DETALJPLAN FÖR
# Grimslöv 10:88 m.fl. (del 1)
Grimslöv samhälle
ALVESTA KOMMUN
KRONOBERGS LÄN
2020-10-09

# Detaljplan för Grimslöv 10:88 m.fl. (del 1) i Grimslöv tätort, Alvesta kommun, Kronobergs län

# Detaljplan för Grimslöv 10:88 m.fl. i Grimslöv tätort

# Detaljplan för Grimslöv 10:88 m.fl. (del 1) i Grimslöv tätort

*Illustration av och förslag på placering av dagvattenmagasin*

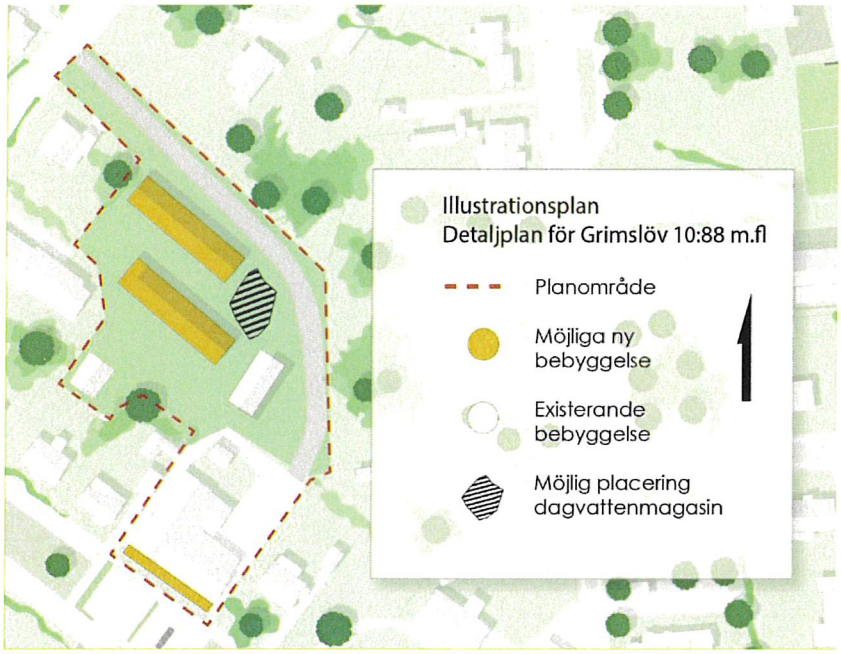
Planförslaget saknar en redogörelse för hur dagvattenhanteringen ska lösas för att säkerställa att dagvattenlösningen ska kunna genomföras. Ett dagvattenmagasin är en teknisk anläggning och dammar bör pekas ut i detaljplanen som teknisk anläggning för att säkerställa genomförandet och för att säkerställa att magasinet lokaliseras till en plats på planen som vattnet naturligt rinner mot. En generell planbestämmelse kan innebära att det blir svårare att skapa goda förutsättningar för en långsiktigt hållbar dagvattenhantering.

När det gäller dagvatten har kommunen i planbeskrivningen kompletterat med en tydligare beskrivning hur dagvattenhanteringen kan genomföras. Dessa dagvattenlösningar med svackdike, eventuellt magasin eller annan reglering av hårdgjord yta finns inte införda i plankartan.

*Avsnitt om dagvatten har reviderats och utvecklats. Planområdet ligger inom det kommunala verksamhetsområdet för vatten och avlopp. Dagvattenhantering kan lösas genom fördröjning på fastigheten och sedan leda till kommunalt dagvattennät. I planbeskrivningen pekas som området norr om den planerade vägen ut som en lämplig plats att anlägga ett mackadamfyllt svackdike med erforderliga översvämningsytor för att hantera delar av fastighetens dagvatten.*

*Dagvattenhanteringen regleras i detaljplanen genom bestämmelsen $m_1$ - Inom fastigheten ska det, det ska finnas 14 $m^3$ fördröjningsvolym per 1000 $m^2$ hårdgjord yta. I planbeskrivningen redovisas hur detta kan lösas genom svackdike och möjlig placering av dagvattenmagasin men ytterligare bestämmelser i plankartan bedöms inte nödvändiga.*
